Riferimento: **Basell Poliolefine Italia Srl – AIA DVA-DEC-2010-0000807 del 10
novembre 2010 e s.m.i. con DM 0000201 del 28 luglio 2017.**

Oggetto: **Trasmissione richiesta modifica NON Sostanziale all'AIA, ai sensi
dell'art. 29-nonies del D.Lgs. 152/06 e s.m.i. (Modifica degli impianti o
Variazioni del Gestore) per rimodulazione valori per emissioni in
atmosfera e piano di dismissione torcia elevata BT601.**

Relazione Tecnica relativa alla modifica non sostanziale dell'Autorizzazione Integrata Ambientale

DVA-DEC-2010-0000807 del 09/11/2010

Allegato 1 Planimetria generale dello stabilimento con l'indicazione delle aree di dismissione

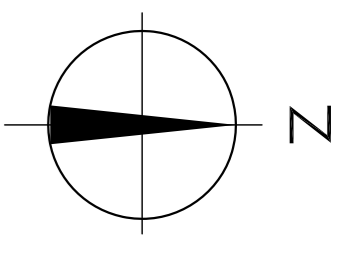
Nell'Allegato 1 si riporta la planimetria generale dello stabilimento dove sono evidenziate, in colore verde, le aree interessate dal cantiere di smontaggio rimozione della torcia di emergenza.

I rifiuti prodotti, divisi per categorie omogenee, saranno stoccati negli attuali depositi temporanei. Le apparecchiature, le tubazioni e le componenti elettrico-strumentali, ad esse collegate, saranno rimosse, prima del conferimento ai depositi temporanei. La separazione dei diversi componenti, sarà effettuata nelle aree destinate a tale attività ed individuate in colore rosso nella planimetria generale dello stabilimento riportata in Allegato 1.
